「スライドレール 2段引 中荷重・ステンレスタイプ」仕様変更のご案内

スライドレール 2段引 中荷重・ステンレスタイプ SSRN

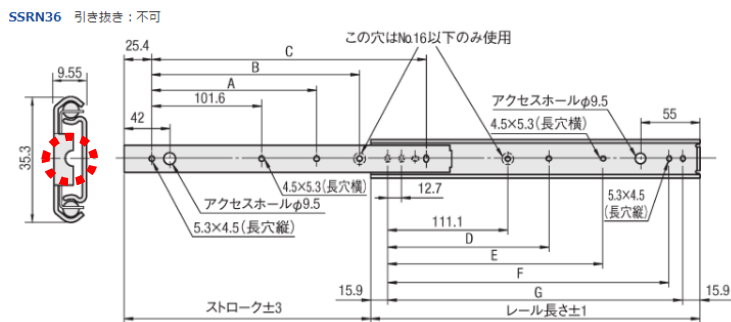
インナーメンバー形状を仕様変更します。

取付方法によってはボルトが干渉する可能性があるため、干渉を避ける仕様に変更
